5 de junio de 2018
LM-PI-036-2018

Con fundamento en las disposiciones que determina el inciso g) del Artículo 6 de la Ley 8114 y su reforma mediante la Ley 8603, referente a la materia de fiscalización técnica que le compete al LanammeUCR, nos permitimos informarles sobre las situaciones observadas por la Unidad de Auditoría Técnica del Programa PITRA (LanammeUCR), el día 30 de mayo de 2018 en el proyecto “Mejoramiento de la Ruta Nacional N°160, sección: Garza – Nosara”.

Figura 3. Acumulación de material granular en el interior de la alcantarilla ubicada en la estación 3+795. Fecha: 30/05/2018. Fuente: LanammeUCR

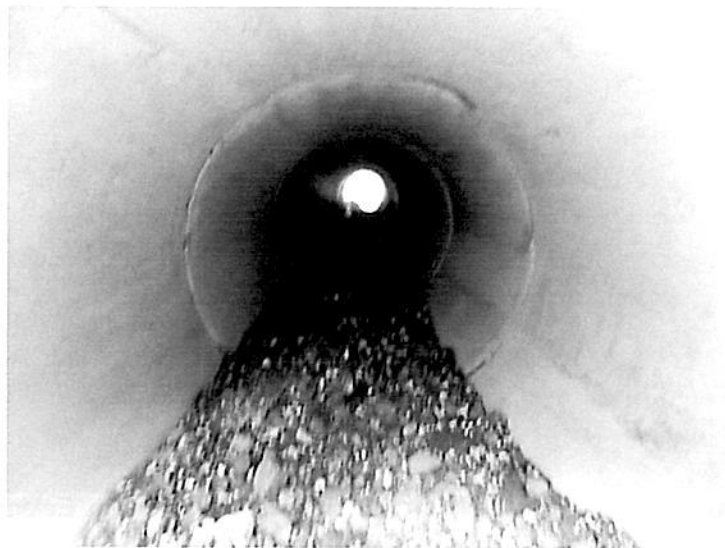
En la alcantarilla instalada en la estación 3+795, se observó que la misma acumulaba gran cantidad de material granular, utilizado en la intervención, que reduce su capacidad hidráulica (ver Figura 3). También se observó que ésta había sido dañada durante su instalación y actualmente tiene parte de su acero de refuerzo expuesto y susceptible a la oxidación (ver Figura 4). Si bien se sabe que actualmente se está en un proceso constructivo activo, debe asegurarse la limpieza y mantenimiento de los trabajos durante su ejecución para evitar posibles daños en estos.
